## TKP0450 ニューモデル(現行品 TKP45H25)特長 機能・性能比較

TKP0450 ニューモデルは旧モデルの外観および機能・性能をお客様ニーズに基づいて、1.ケーブル保護性、2.多段仕切り、3.長寿命、4.高剛性、5.アーム左右両側開閉および内外開閉等を実現させた商品です。

モデル変更は平成 14 年 10 月より適用しております。

### 1. ケーブル保護性向上

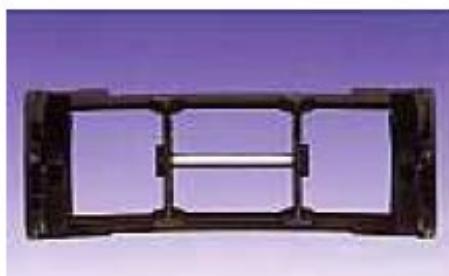
リンク及びアーム内面をフラットに仕上げましたので支持物保護性に優れます。

高速・高頻度でご使用の場合でも支持物をやさしく保護します。

### 3. 長寿命

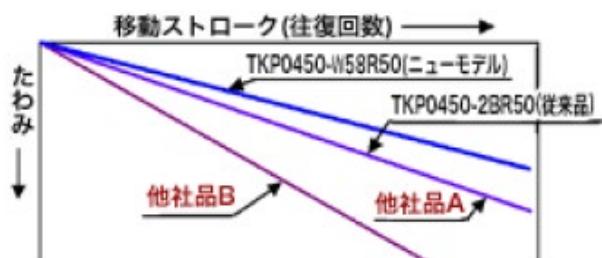
リンク形状の改良により、たわみにくく、旧モデルにくらべ寿命が約 30%以上向上しました。

#### 4. 高剛性

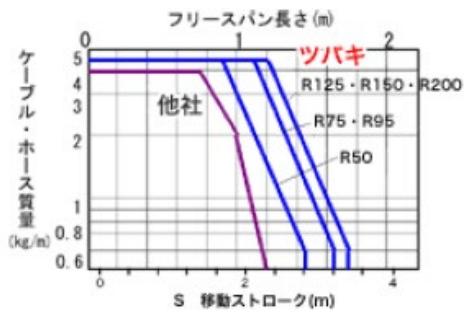
リンク形状の改良により、たわみにくく、旧モデルにくらべ約 30%以上の高剛性となります。

従って、標準設置での使用可能範囲が広くなりました。
